Teilrevision Gewässerraumfestlegung der Ortsplanung Reiden

## Auswertung Eingaben im Rahmen der öffentlichen Mitwirkung

Stand: 07.10.2022

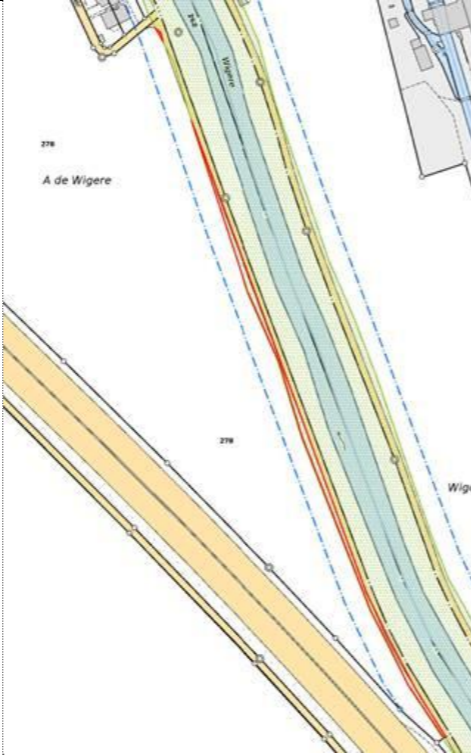
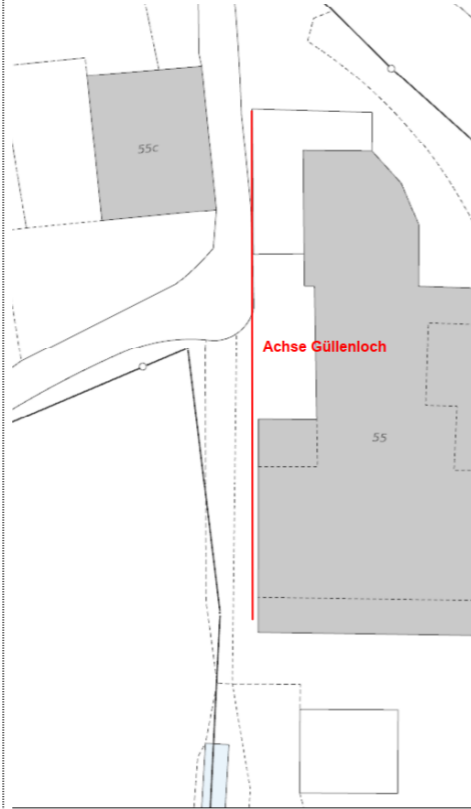
Nr	Ortsteil	Eingabe (Anträge)	Eingabe (Begründung)	Erwägung / Vorschlag Ortsplanungskommission	Gesprächsnotizen	Änderungen für öffentliche Auflage
2	Reiden	<p>Sicherstellen, dass</p> <ul style="list-style-type: none"> <li>- industrielle Nutzung der Fläche vollumfänglich gewährleistet und zukünftige Bebauung nicht eingeschränkt wird</li> <li>- positive Entwicklung bezüglich Hochwasserschutz der Parzelle Nr. 17 stattfindet</li> <li>- mit der «Pendenz» keine Einschränkungen auf Parzelle Nr. 17 erfolgen</li> <li>- keine Bewirtschaftungseinschränkungen erfolgen</li> </ul>		<ul style="list-style-type: none"> <li>- Gemäss neuer Gefahrenbeurteilung ist der HQ30 Hochwasserschutz nicht gewährleistet, über den eingedolten Gewässerverlauf ist daher ein GewR festzulegen.</li> <li>- Für die Bauten und Anlagen im Gewässerraum gilt Bestandesgarantie.</li> <li>- Auch ohne Gewässerraum würde der Mindestabstand von 3 m ab Röhrenkante gemäss Wasserbaugesetz gelten.</li> </ul>	<p>Gespräch vom 19.09.2022 Roland Tanner (Müller AG Immo), Willi Zürcher (Gemeinderat), Anna Reiter (Kost + Partner AG)</p> <p>Die Eingaben und Erwägungen wurden besprochen.</p> <p>Über den Sommer wurde die genaue Lage des eingedolten Gewässers ermittelt und wird nun noch in den Daten der amtlichen Vermessung nachgeführt.</p> <p>Auf den Gewässerraum kann nicht verzichtet werden, da der Hochwasserschutz nicht gewährleistet ist. Auch wenn die Hochwassergefahr behoben ist und allenfalls kein Gewässerraum festzulegen wäre, bleiben die Abstände gemäss Wasserbaugesetz (3 m ab Röhrenkante). Eine Entlastung der Situation wäre nur mit einer Umlegung (und allenfalls damit zusammenhängender Offenlegung) möglich.</p>	<p>Der Gewässerraum wird mit einer Breite von 11 m über die nun ermittelte Lage der Eindolung festgelegt.</p>
